Technische Info

Silverball für VDAI Printer umrüsten

(Ab der Programmversion 3.54 ist es möglich, einen VDAI Data - Printer zu verwenden.)

Abb. 1

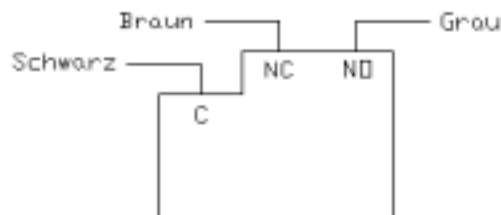
Das schwarze und gelbe Kabel des Kabelsatzes mit den gleichfarbigen Kabeln im Kabelbaum verlöten. Diese befinden sich am Kabelbaum 20cm nach der Kabelgabelung auf dem Kabelstrang zum Münzprüfer zusammen mit dem grauen und schwarzen Kabel für den Anschluß am Kassatürschalter.

Die beiden Kabel sind mit ISO Hülsen versehen und müssen lt. Abb. 1 angeschlossen werden.
